1 PREMESSE

Il presente documento risponde alla richiesta integrazioni della Regione Veneto Genio Civile Verona (protocollo n. 0244930 del 02/07/2025) relativa al Progetto di Fattibilità Tecnico Economica dei *Lavori di messa in sicurezza di via Camposanto con la realizzazione di un ponte sul Progno di Avesa di collegamento con via della Consortia* – CUP I31B23000080001, da realizzarsi ad Avesa nel Comune di Verona.

Figura 2: Planimetria con indicata la nuova rampa da realizzarsi in corrispondenza della nuova briglia

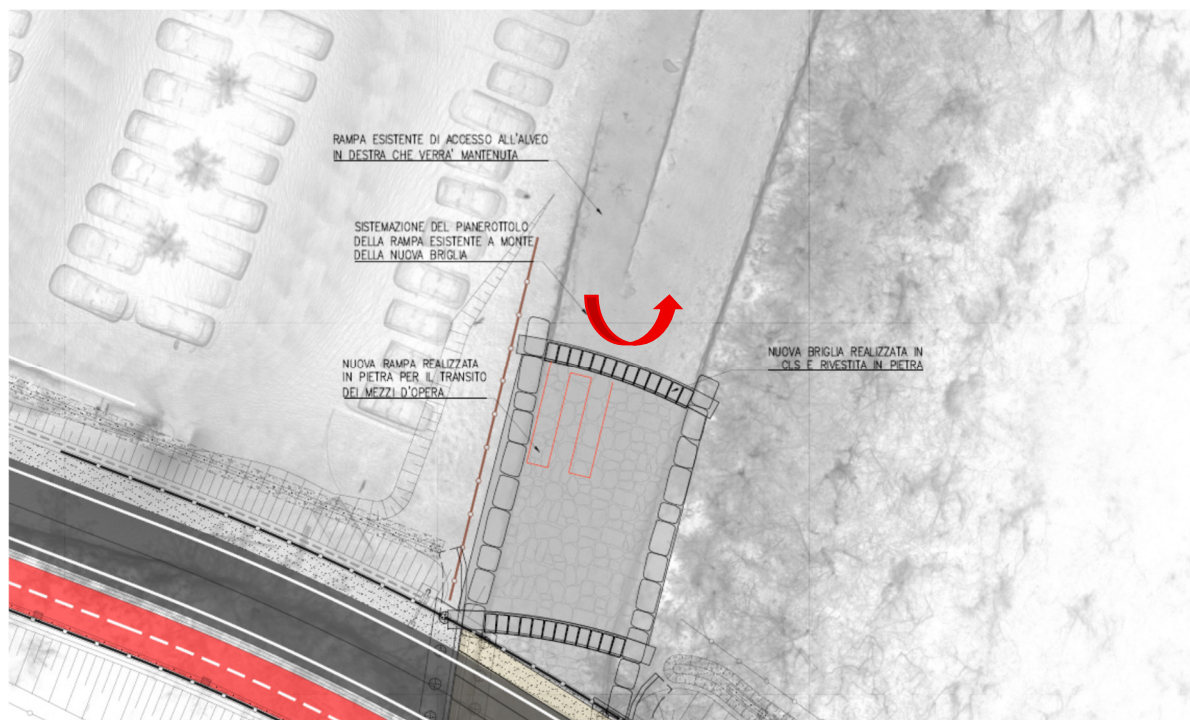
1. Garantire la continuità del passaggio in fondo alveo dei mezzi normalmente utilizzati per la manutenzione idraulica;
2. Garantire l'accesso al fondo del torrente, sia a monte che a valle della progettata soglia in alveo che prevede il ponte, per il tramite della rampa ad oggi presente in destra idraulica in fregio al parcheggio;
3. Garantire la continuità del passaggio per eventuali mezzi d'opera (sia in sinistra che in destra idraulica), a fianco del torrente o in attraversamento, del nuovo tracciato o garantendo l'accesso ai fondi che saranno reciprocamente separati dall'attraversamento, su terreni a ciò deputati, del vincolo di servitù a favore del Genio Civile.

2. È già presente una rampa di accesso all'alveo in destra idrografica, che dal parcheggio di via delle Consortia permette di accedere all'alveo, a monte della nuova briglia. La nuova rampa, che verrà realizzata in corrispondenza della nuova briglia, garantirà l'accesso al fondo dell'alveo anche nel tratto a valle del salto di fondo dovuto alla briglia. Per quanto riguarda invece l'accesso a monte della briglia, si prevede la sistemazione del pianerottolo di arrivo della rampa esistente in prossimità della nuova briglia, in modo da garantire la svolta dei mezzi verso nord.
